RA2009-379: PILNE POWIADOMIENIE DOTYCZĄCE BEZPIECZEŃSTWA WYROBÓW MEDYCZNYCH

Opis: Uchwyt do ustawiania osi kości piszczelowej Triathlon®
Tibial Alignment Handle oraz Nav Tibial Alignment Handle

Nr kat.: 6541-2-807, 6541-2-808

Rys. 1: Punkty referencyjne narzędzia

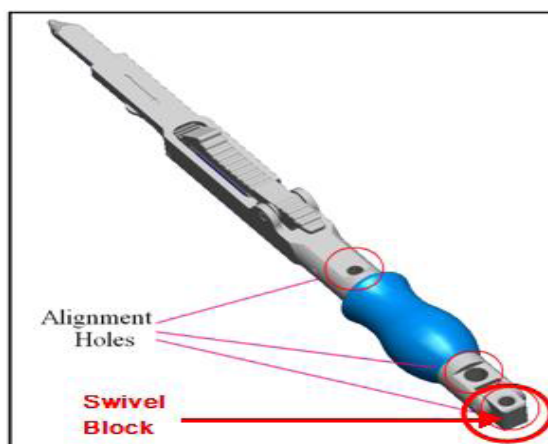
Uchwyt do ustawiania osi kości piszczelowej Tibial Alignment Handle posiada trzy otwory (dwa otwory w uchwycie do ustawiania osi Nav Tibial Alignment Handle), które mogą służyć do weryfikacji ułożenia (patrz: Rys. 1 poniżej). Niezgodność ze specyfikacją dotyczy wyłącznie najdalej położonego otworu, umieszczonego w główce obrotowej. Chirurg może wykorzystać dwa pozostałe otwory (pojedynczy otwór w uchwycie do ustawiania osi kości piszczelowej Nav Tibial Alignment Handle) w celu zidentyfikowania niezgodności oraz dalszego sprawdzenia prawidłowego ustawienia.

Rys. 2: Ogólny wygląd wyrobów niespełniających wymogów specyfikacji

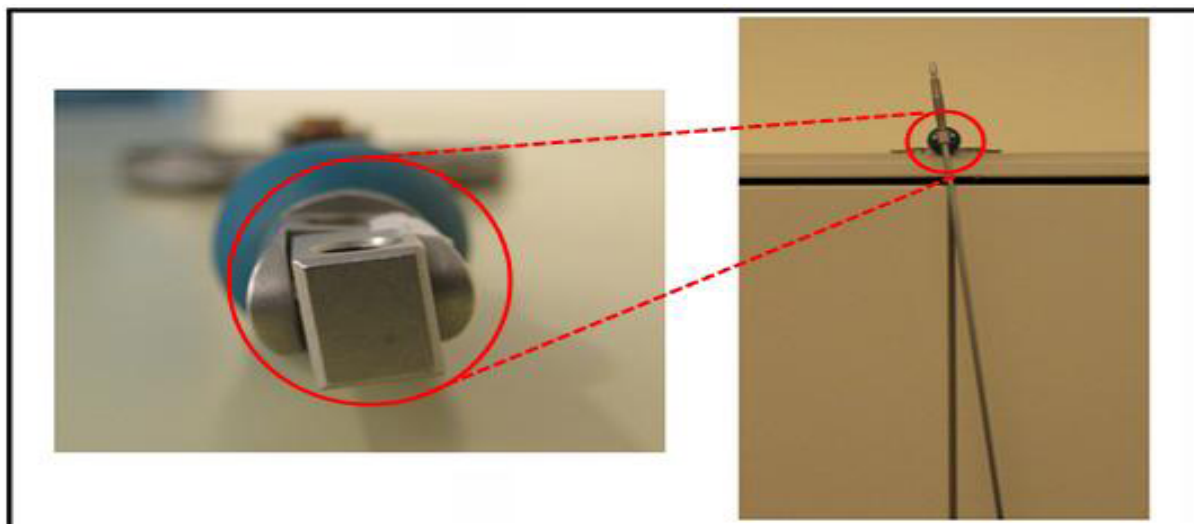
Firma Stryker Orthopaedics otrzymała informacje z terenu wskazujące na nieprawidłowe ułożenie obrotowej główki uchwytu do ustawiania osi kości piszczelowej Triathlon® Tibial Alignment Handle, nr referencyjny produktu 6541-2-807.

Pręt do ustawiania osi nie jest prostopadły do szablonu kości piszczelowej. Przewidywalne następstwa mogą polegać na tym, że po opracowaniu kości piszczelowej, chirurg użyje szablonu kości piszczelowej z prętem do ustawiania osi w celu weryfikacji ustawienia. Ponieważ pręt do ustawiania osi nie jest prostopadły do szablonu kości piszczelowej, istnieje rozbieżność pomiędzy prętem a punktami orientacyjnymi. Ze względu na niespełnianie wymogów specyfikacji chirurg może przyjąć, że resekcja była wykonana nieprawidłowo i próbować naprawy resekcji. W następstwie powyższych zdarzeń:

Przykład uchwytu do ustawiania osi kości piszczelowej Triathlon® Tibial Alignment Handle (nr kat. 6541-2-807) niespełniającego wymogów specyfikacji

Działania obejmą inspekcję wszystkich wyrobów podlegających działaniu, która zostanie przeprowadzona przez personel firmy Stryker. Narzędzia, które ze skutkiem pozytywnym przejdą inspekcję, zostaną oznaczone znakiem „x”, jak zobrazowano poniżej i zostaną przekazane powrotem użytkownikom. Narzędzia niezgodne ze specyfikacją zostaną wymienione. Wszystkie wyroby oznaczone znakiem „x” zostały poddane inspekcji i stwierdzono, że są zgodne ze specyfikacją (wybijany znak „x” jest zlokalizowany na rączce, zgodnie z poniższą ilustracją
